改善箇所説明図

②について

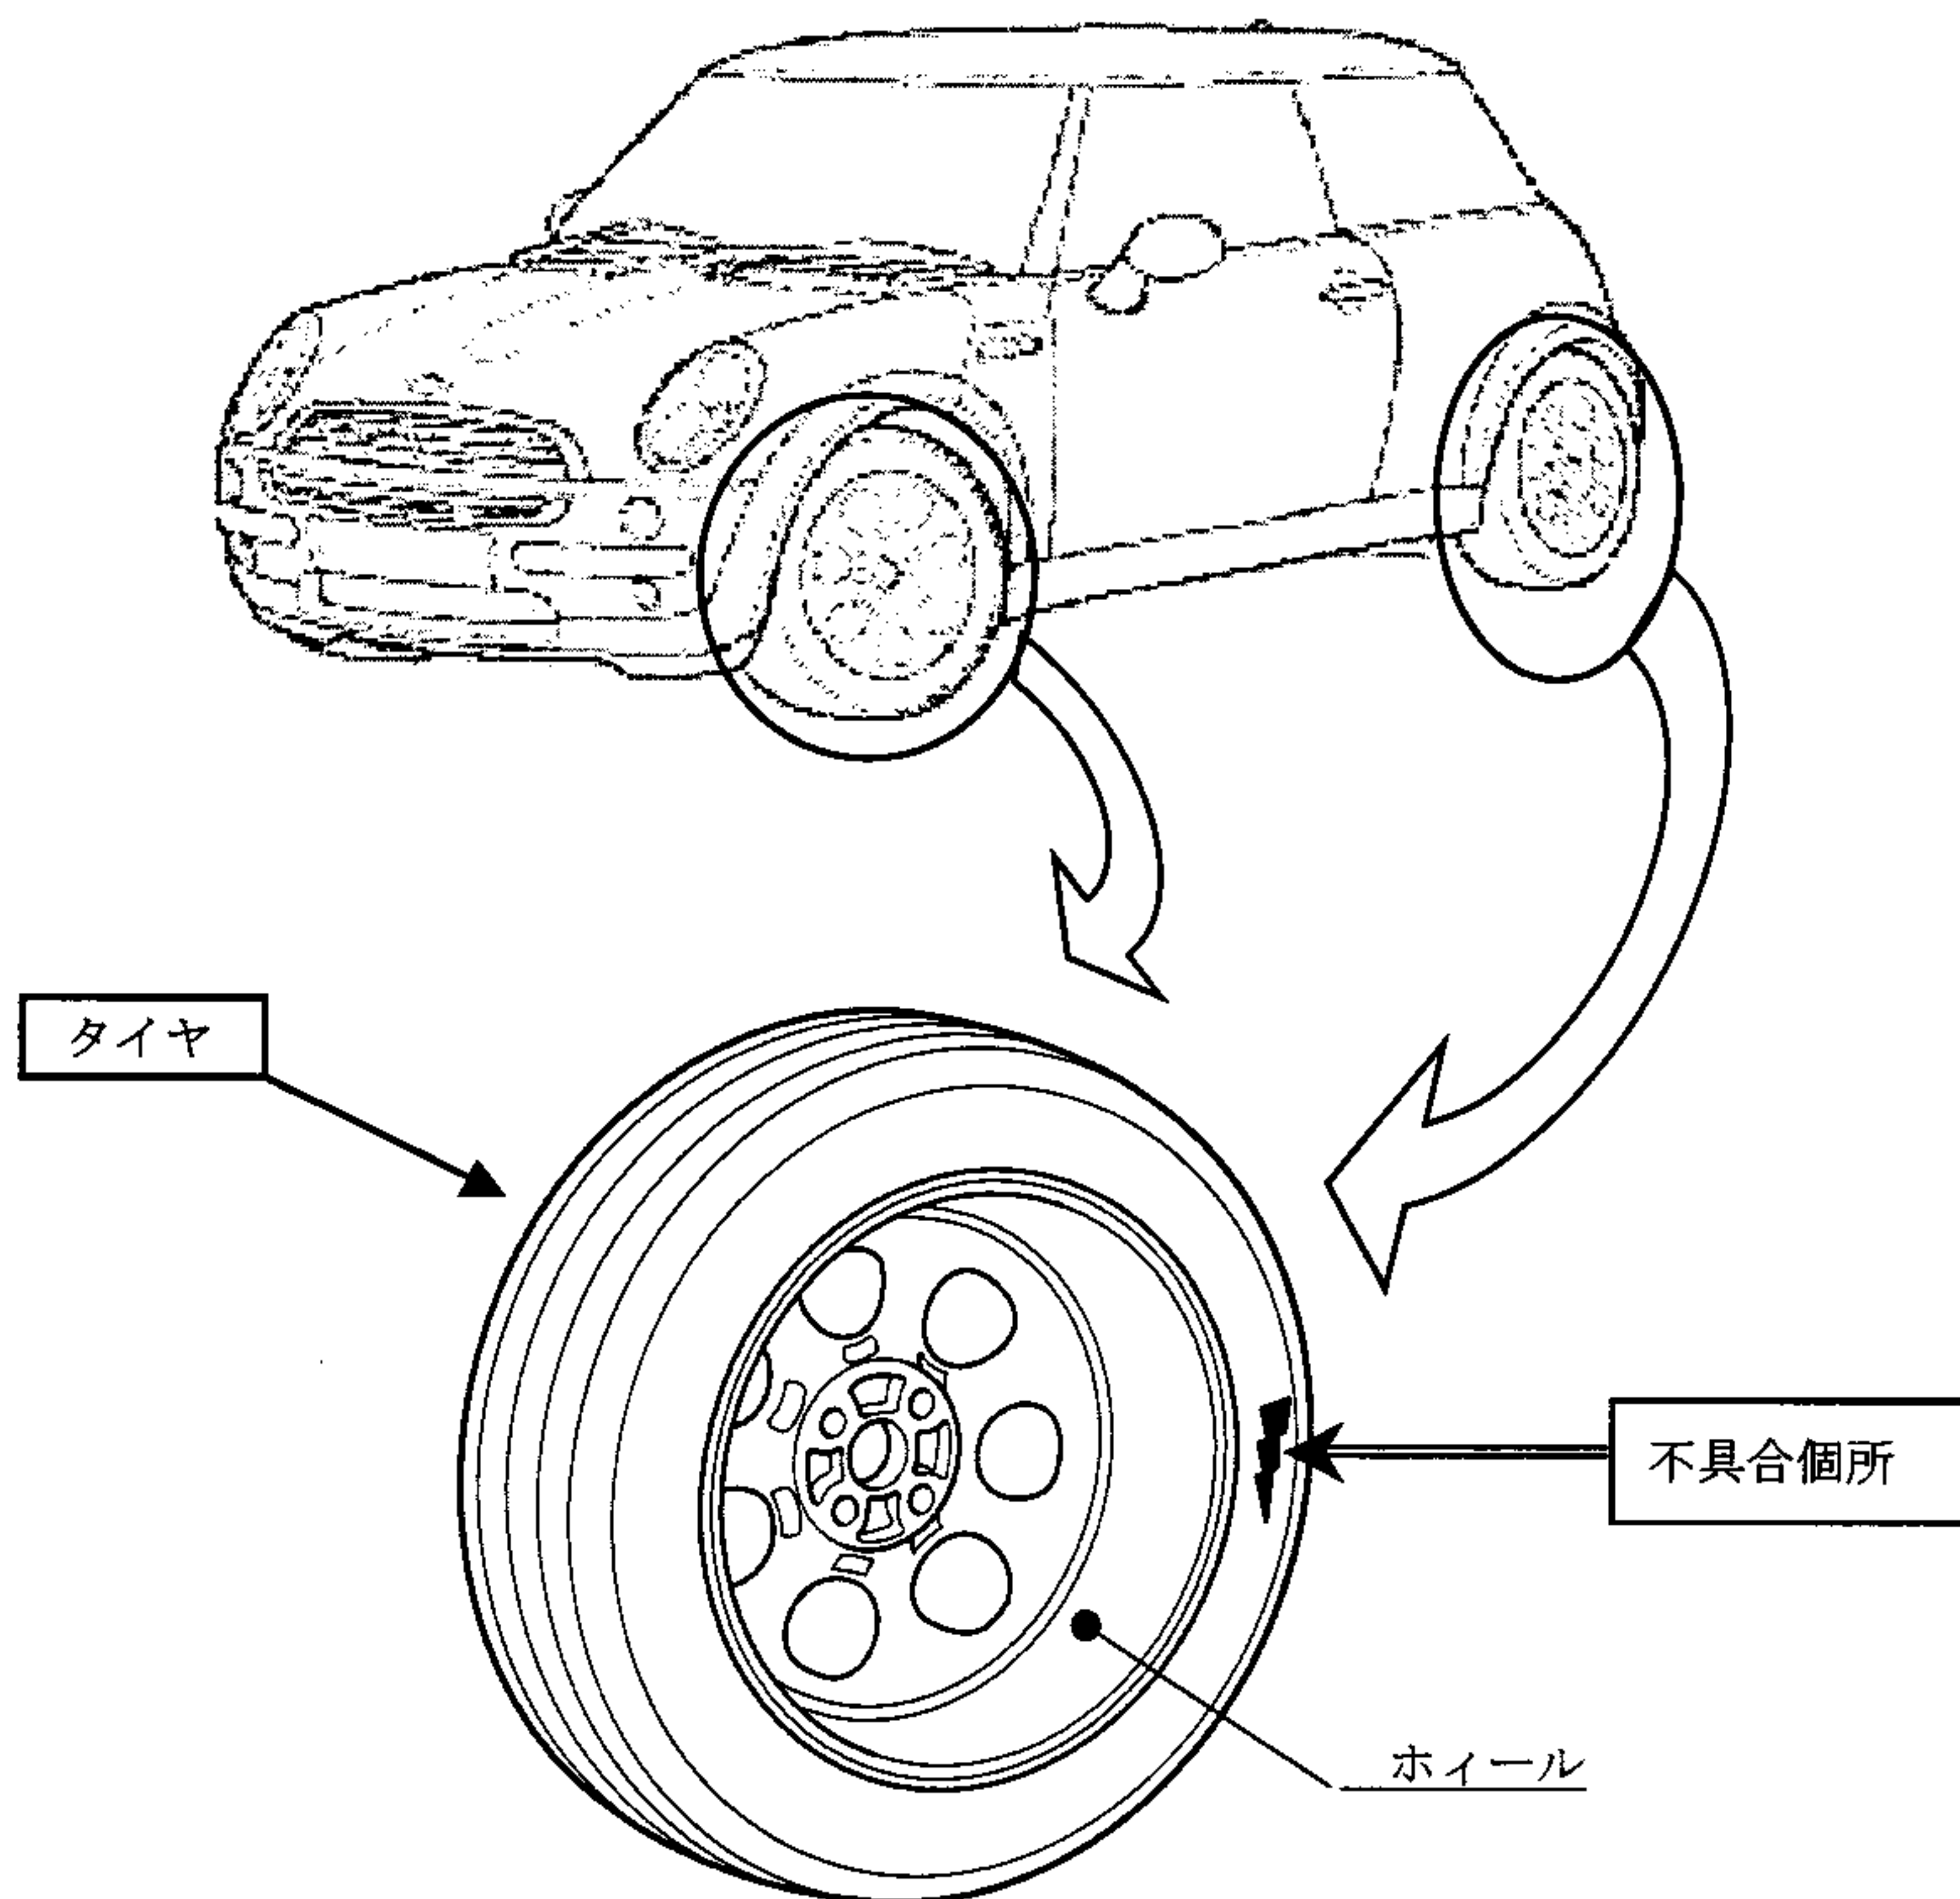
不具合の内容

左側タイヤにおいて、車両組立工程でタイヤをガイドに強く擦ったため、タイヤのサイドウォール面が損傷したものがあり、そのままの状態で使用を続けると、当該損傷部分が拡大して空気が漏れるおそれがある。

改善の内容

全車両、左側タイヤを点検し、損傷のあるものは新品と交換する。

は交換部品を示す。
